# OPINIA TECHNICZNA

do umowy nr KPRM-I.042.17.9.1.2019

Przedmiotem opracowania jest sporządzenie opinii technicznej w zakresie możliwości naprawy 3 urządzeń multimedialnych tzw. lornety „oka czasu”, które zostały zakupione w ramach projektu pn. „„Tu się wszystko zaczęło” - ekspozycja świadectw początków państwowości polskiej na Ostrowie Tumskim w Poznaniu”.

Rysunek 8 Higroskopijne torbki absorpcyjne w głowicy lodówki

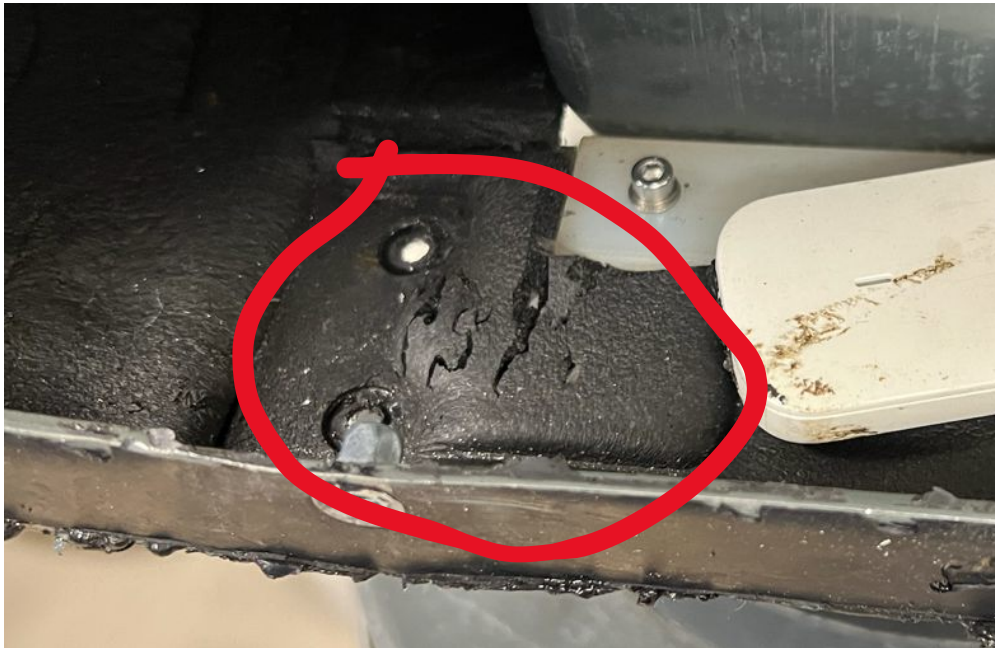
- a. Higroskopijne torebki absorpcyjne z wkładem na bazie żelu krzemionkowego, są standardowo stosowane między innymi przy magazynowaniu albo wysyłaniu elektroniki, elementów konstrukcyjnych i towarów oraz do ochrony tymczasowej komponentów przed wysoką wilgotnością otoczenia. Zastosowanie ich w głowicach lornet nie zabezpiecza urządzeń elektronicznych przed wilgocią ze względu na fakt, że ich zdolność wchłaniania wilgotności wynosi ok. 40% wagi własnej. Torebki należałoby wymieniać co kilka tygodni, ponieważ obudowa nie jest szczelna i wilgoć bez problemu dostaje się do wnętrza. **Jest to rozwiązanie do stosowania tymczasowego, a nie stałego.** Biorąc pod uwagę, że pokrywa została zarówno przykręcona jak i przyklejona (prawdopodobnie silikonem – patrz rysunek nr 9) do głowicy, to wymiana torebek absorpcyjnych wiązałaby się również z wykonaniem nowego uszczelnienia. Na tym przykładzie można zauważyć, że projekt głowicy był wielokrotnie przebudowywany i wykonawca nie potrafił wyeliminować wilgoci, która uszkadzała elektronikę. Próbując usunąć wilgoć, za pomocą torebek absorpcyjnych, spowodował, że wzrosła znacznie temperatura wewnątrz głowicy w okresie letnim. Dodatkowo upchnięcie torebek wewnątrz głowicy blokuje przestrzeń w środku i powoduje uszkodzenie kabli.

*Rysunek 15 Brud na płycie głównej komputera*

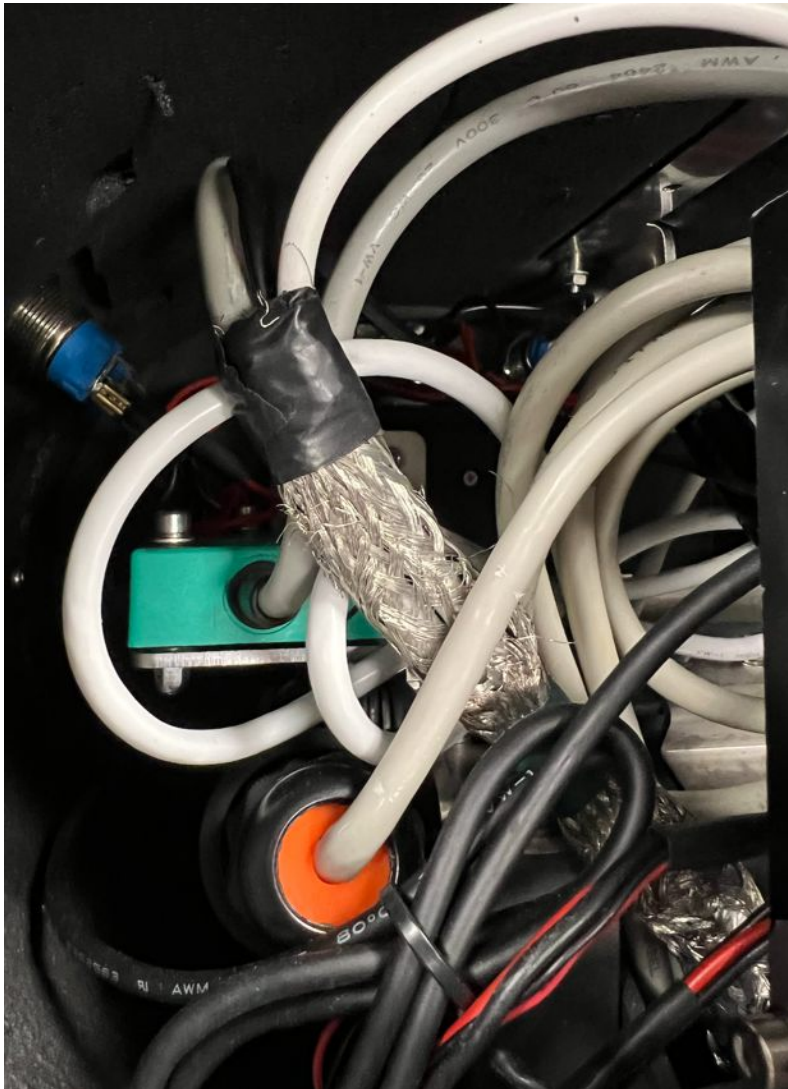
Na poniższych rysunkach nr 13, 14 i 15 widać na komponentach osady wapienne pozostałe po stojącej wodzie. Ilość owadów, brudu mogącego spowodować zwarcie i uszkodzenie komputerów wskazują na źle dobrane zabezpieczenia. Obecna obudowa komputerów nie posiada żadnego stopnia ochrony IP. Należy zastosować obudowę ochroną na komputer o stopniu ochrony min. IP 42 czyli ochrona przed obiektami o średnicy większej niż 1 mm i ochrona przed cieczami „kapaniem wody przez 10 minut (w tempie 3-5 mm<sup>3</sup> na minutę). Cztery

Rysunek 18 Upchnięte i splecione kable w skrzynce dolnej

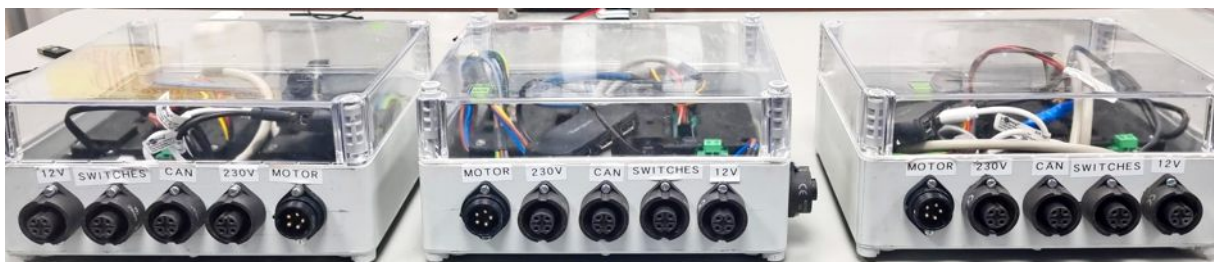
Poniżej rysunek pokazujący w jaki sposób są upchnięte kable i urządzenia w skrzynce dolnej z kontrolerem. Listwy zaciskowe sterujące silnikiem były poluzowane i podczas pracy silnika złącza iskrzyły co mogło to doprowadzić do pożaru i znacznych strat materialnych.

Rysunek 19 Różnice w skrzynkach dolnych - przód

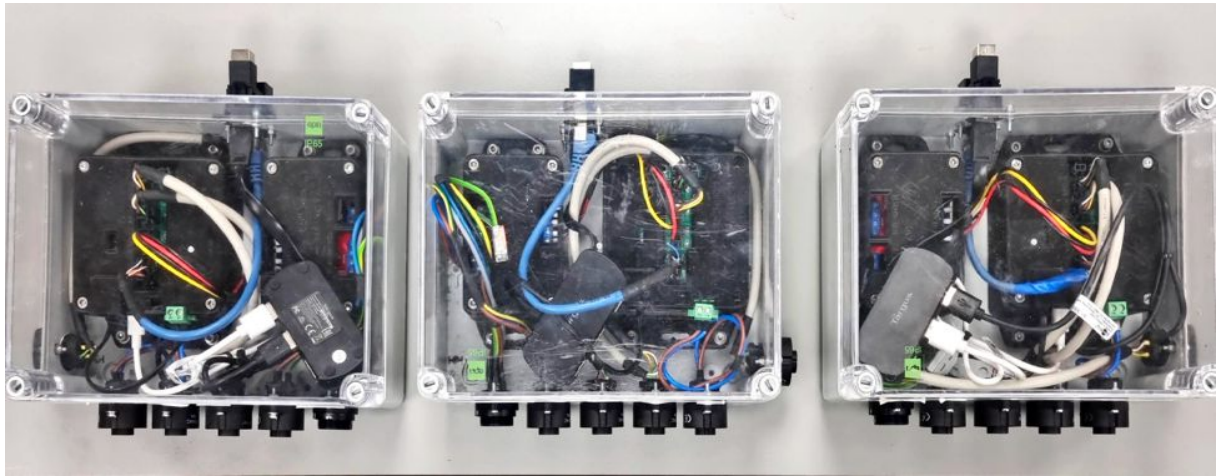
7. Brak ujednoczenia / ustandaryzowania zestawów. Mimo że zestawy wykonują te same zadania, to każdy jest inaczej wykonany np. inna kolejność gniazd wejściowych/wyjściowych, różne rodzaje okablowania, różny rodzaj śrub i mocowań itp. Taki sposób wykonania urządzenia stwarza problemy w serwisowaniu. W przyszłości będzie to bardziej widoczne, ponieważ oznakowanie nie jest trwałe (etykiety odklejają się). Brak ujednoczenia i wymieszanie gniazd zasilających z sygnałowi może prowadzić do pomyłki przy podłączaniu i niebezpieczeństwa porażenia prądem.

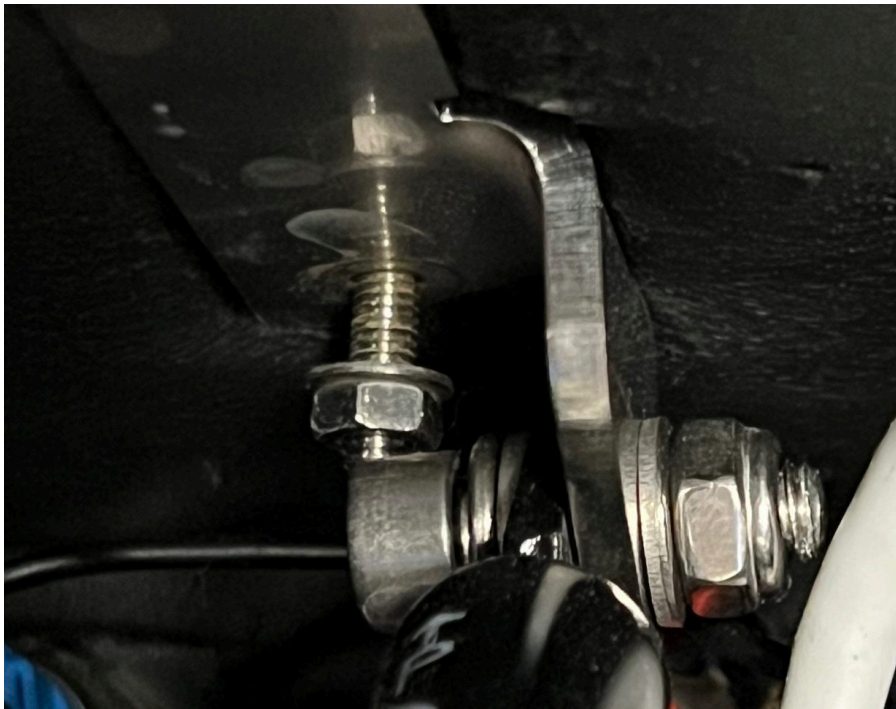
Dodatkowe uszkodzenia i wady stwierdzone poza wskazanymi w części wspólnej:

1. wizualizacja – brak wersji letniej, nie przełączają się wersje czasowe, sterownik w głowicy losowo zrywa odbiór obrazu i konieczny jest jego restart,
2. luźne śruby i nakrętki mocujące elementy wewnątrz głowicy (brak nakrętek samohamownych i podkładek sprężynowych),
